**"CONSTRUCCIÓN DE LA PLANTA DE TRATAMIENTO DE AGUAS RESIDUALES EN LA
CIUDAD DE FLORIDA DEPARTAMENTO DE FLORIDA"**

LPI Nº 18.784

CIRCULAR Nº 003

Aclaraciones

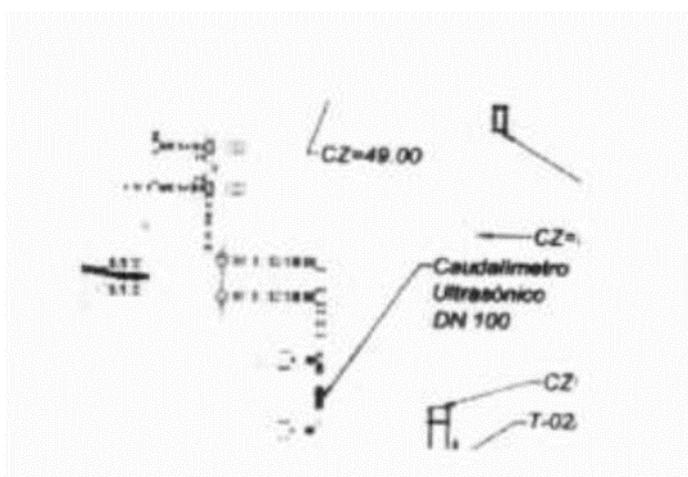
Consulta N° 1: El plano 42360/IS04 indica una cámara de hormigón de medidas interiores de 1,2 m x 1 m para alojar un caudalímetro que en dicho plano se indica como “Ultrasónico”, sobre la línea de purga de lodos de FD DN100 existente, que parte de la estación de bombeo de lodos situada frente a los sedimentadores N° 1 y N° 2:

El mismo plano muestra en un tramo de caño aparente tanto de dicha estación de bombeo de lodos como de su gemela frente al sedimentador N° 3, un caudalímetro también de tipo “Ultrasónico”.

Si efectivamente deben ser considerados caudalímetros electromagnéticos o si en cambio, los caudalímetros a proveer e instalar deben ser ultrasónicos, en cuyo caso se solicita las especificaciones técnicas que han de cumplir. Esta información es importante, no sólo por el instrumento a presupuestar, sino porque en caso de ser un equipo en línea, como lo es el caudalímetro electromagnético, han de preverse piezas bridadas de fundición dúctil para intervenir en las líneas existentes en las que se prevé instalar dichos instrumentos.

Aclaración Nº 1: Los caudalímetros de recirculación y purga de lodos serán de 100 mm y de tipo electromagnético acorde a lo escrito en la memoria.

El caudalímetro de la línea de impulsión afluyente será de 250 mm y también de tipo electromagnético.

10.8.2.1.3 Caudal de recirculación y purga de lodos

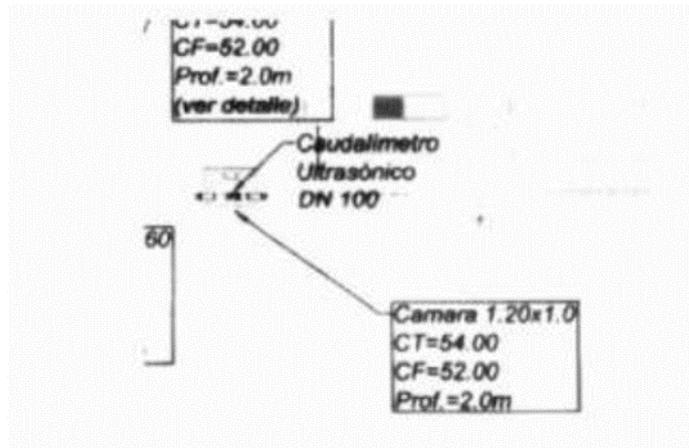
Por otro lado, la parte 2 del Pliego para la Ampliación de la PTAR Florida, especifica en sus páginas 147 y 148, caudalímetros con sensor de tipo “magnético”:

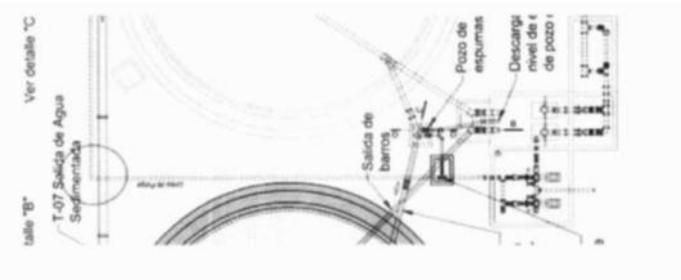
Consulta N° 2: En el plano 42360/IS04 muestra entre los sedimentadores N° 2 y N° 3, sobre la línea de impulsión del pozo que receptiona las descargas barométricas, un caudalímetro ultrasónico:

Dicho caudalímetro no se especifica como a proveer en el Pliego.

Si dicho caudalímetro es existente o si ha de proveerse, en cuyo caso se solicitan las especificaciones técnicas que ha de cumplir con el mismo.

Aclaración N° 2: La cámara con caudalímetro entre los sedimentadores 2 y 3 no se debe ubicar en dicho lugar. Debe colocarse en la línea de impulsión de lodos de purga que se encuentra entre los sedimentadores 3 y 4.

Se corrige y se adjunta un archivo DWF donde la cámara se encuentra ubicada en el lugar correcto.

- las líneas en rojo cortadas corresponden a tuberías, accesorios y cámaras existentes;
- las líneas en verde son tuberías, accesorios y cámaras a construir o instalar;
- las líneas de tuberías en rojo continuas representan tuberías de acero inoxidable a instalar;
- las indicaciones de caudalímetros ultrasónicos se cambian por electromagnéticos.
